放射性廃棄物処理・処分 スケジュール

# 一時保管エリアNの不適切な管理について

(平成29年度第2回保安検査 (抜き打ち検査) 指摘事項)

2017.10.26

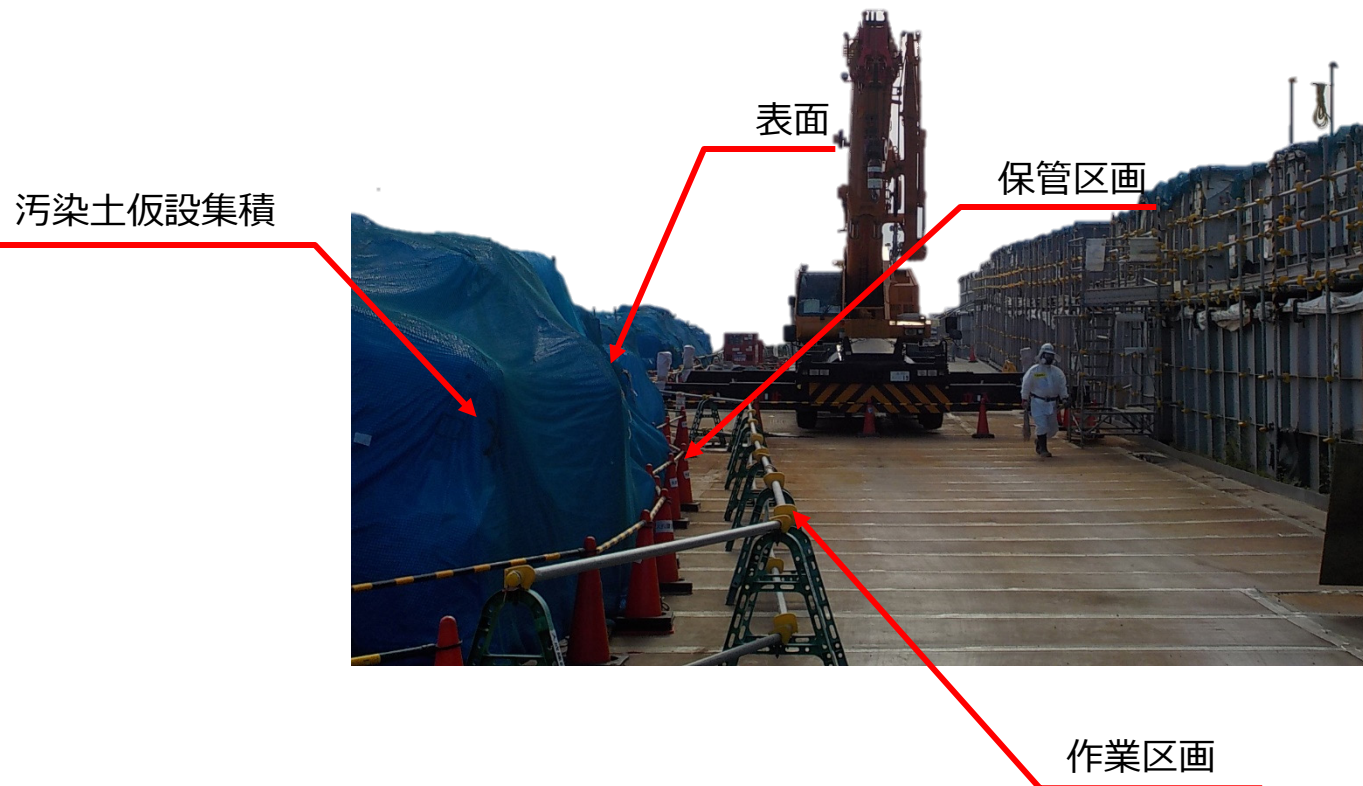
- 一時保管エリアNに仮置きしている汚染土周辺で作業を実施している箇所の線量測定結果は下記の通り。
  - ※測定箇所は、仮置きしている汚染土南側で実施している屋根設置作業
  - 空間線量当量率（最大）： $(\gamma)0.004\sim0.011\text{mSv/h}$ 、 $(\beta+\gamma)0.006\sim0.016\text{mSv/h}$
- 周辺のバックグラウンドの空間線量当量率 ( $(\gamma)0.003\sim0.013\text{mSv/h}$ ) と同等であることから、作業員への影響はないと判断。
